BOLETIN DE SERVICIO

REEMPLAZO DEL REGULADOR DE PRESION DE COMBUSTIBLE

REFERENCIA N° 887130 EN LOS MOTORES ROTAX® TIPO 914 (SERIES)

SB-914-040

Fig. 1

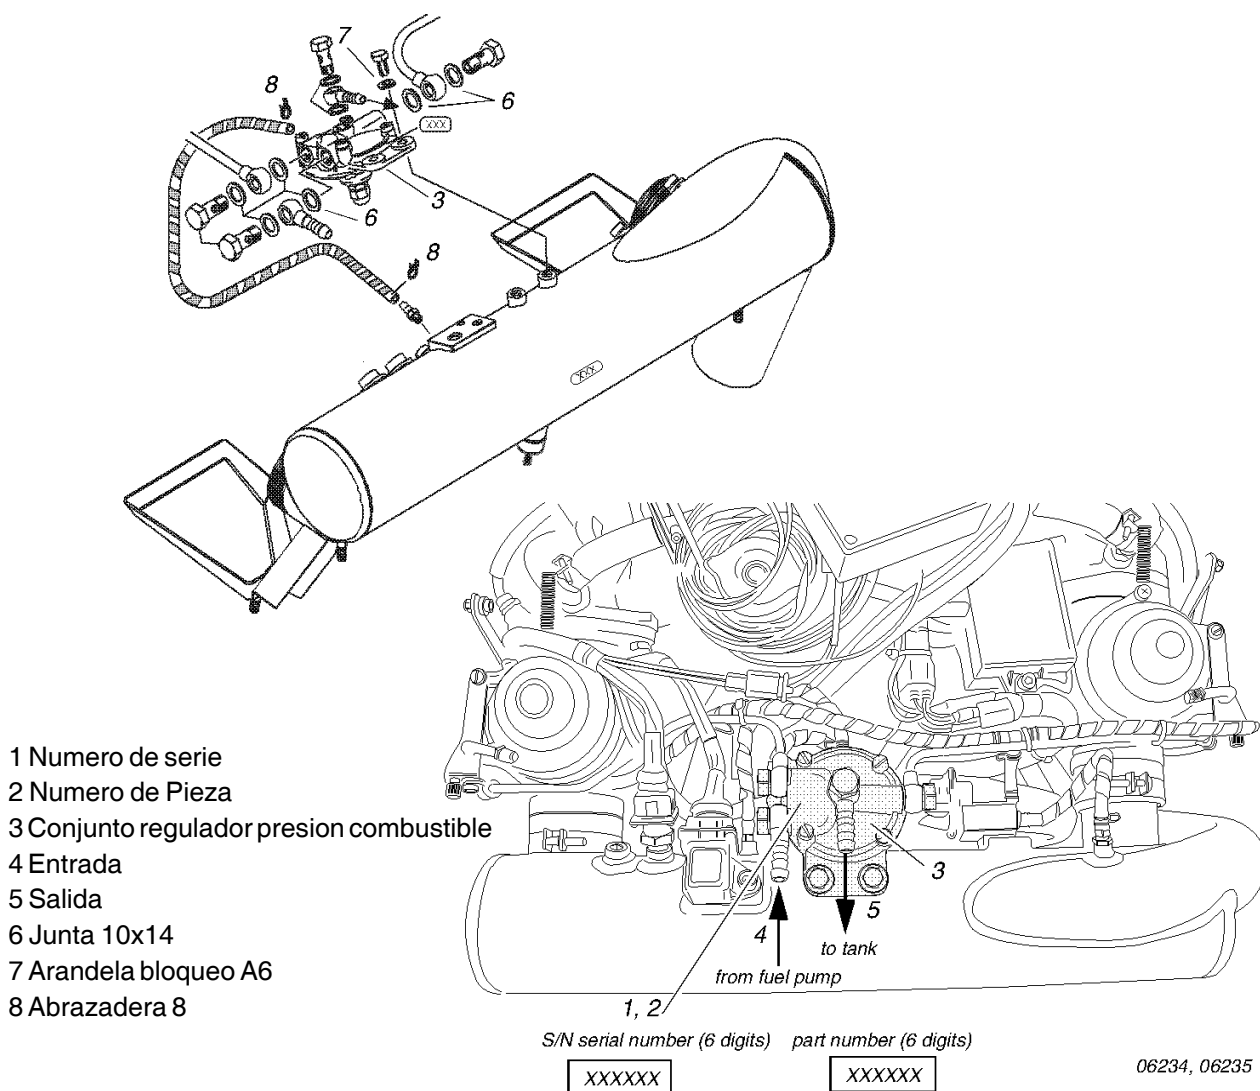
- ◆ NOTA: El numero de serie (1) y el numero de referencia (2) es visible en la pestaña del regulador de presión de combustible (3), (ver fig. 1) .

Algunas desviaciones en la fabricación de las roscas del regulador de presión de combustible pueden producir ligeras fugas en el area del tornillo banjo del retorno del combustible al deposito.

1. Comprobación visual del conjunto de regulador de presión (3)
2. Desmontaje del conjunto de regulador de presión de combustible de acuerdo con el Manual de Mantenimiento pertinente.
3. Montaje del conjunto de regulador de presión de combustible de acuerdo con el Manual de Mantenimiento pertinente.

Reemplazo del regulador de presión de combustible, numero de referencia 887130 en los motores ROTAX® tipo 914 (Series).

1. Compruebe la correcta presión de combustible (aprox. 250 hPa sobre la presión del Airbox). Si es necesario, ajuste la presión de combustible de acuerdo con el Manual de Mantenimiento correspondiente.
